**Projet de création d'une centrale photovoltaïque au sol et flottante  
sur la commune de Raissac d'Aude (11)  
déposé par O'MEGA 2**

**Avis de l'Autorité environnementale  
sur le dossier présentant le projet et comprenant l'étude d'impact  
(articles L122-1 et suivants du Code de l'environnement)**

**N° saisine: 2018-7016  
Avis émis le :12/02/2019**

Illustration N° 7 : Principe d'ancrage des îlots solaires

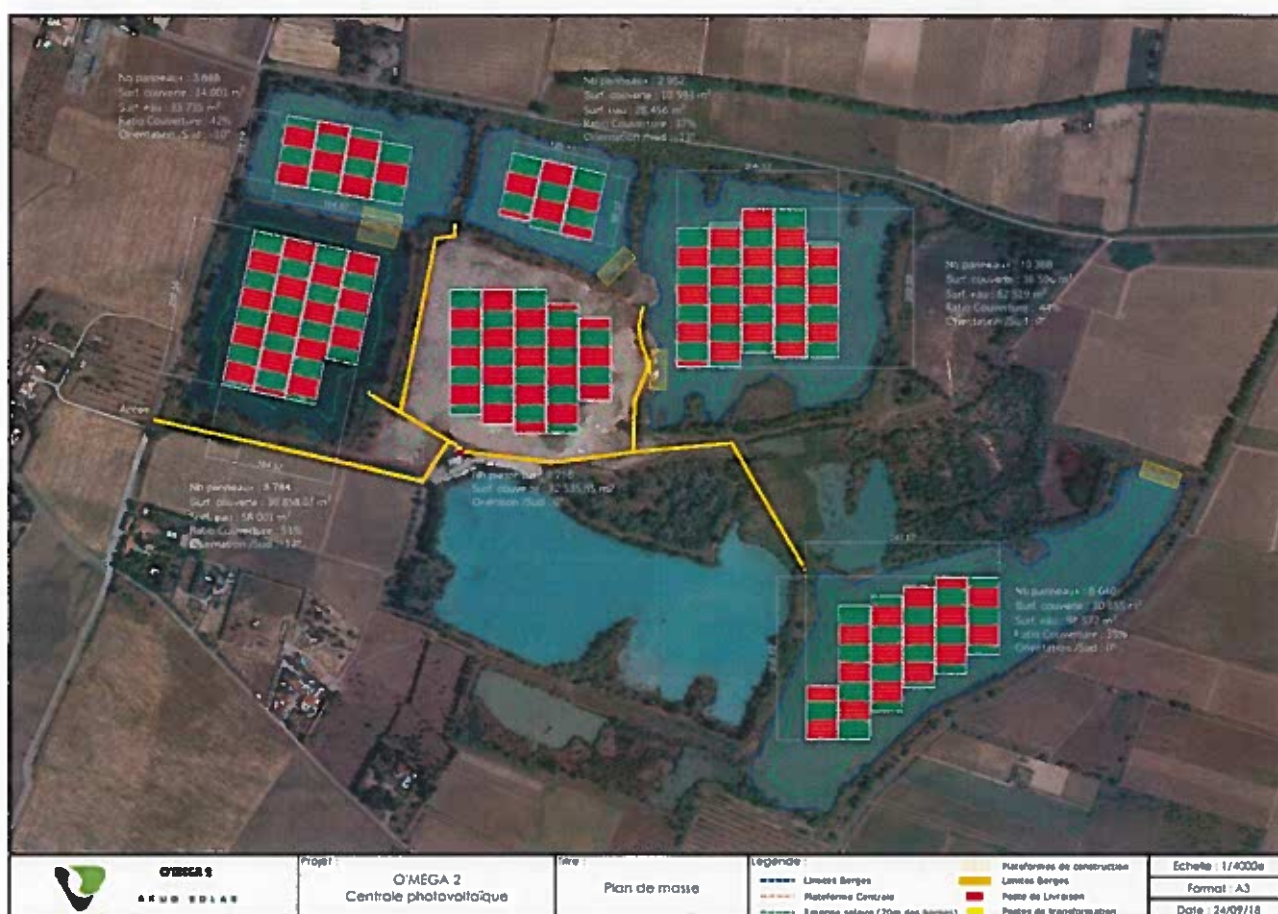
Les informations sur les caractéristiques et dimensions des aménagements projetés sont dispersées dans les différentes pièces du dossier. Les changements successifs apportés au projet nécessitent d'être clarifiés afin d'éviter des erreurs d'appréciation. **La MRAe recommande de présenter de façon détaillée les nouvelles caractéristiques et dimensions du projet. Elle recommande également de compléter les informations sur les voies d'accès extérieures et intérieures à modifier et à créer, d'indiquer les emprises clôturées avec leur accès et d'explicitier le nombre d'ancrages nécessaires par îlot.**

D'après l'étude hydraulique et des ancrages produite en 2018, le nombre d'ancrage au fond de l'eau est évalué à 56 pour l'îlot 4 de 36 506 m<sup>2</sup>. Au vu du nombre d'ancrages élevé, la MRAe s'interroge sur l'impact de la réalisation des ancrages en phase travaux puis du raclement des câbles en phase d'exploitation sur la végétation immergée et la faune associée,. **Elle recommande d'évaluer l'impact des ancrages sur les milieux aquatiques en phase travaux et d'exploitation.**
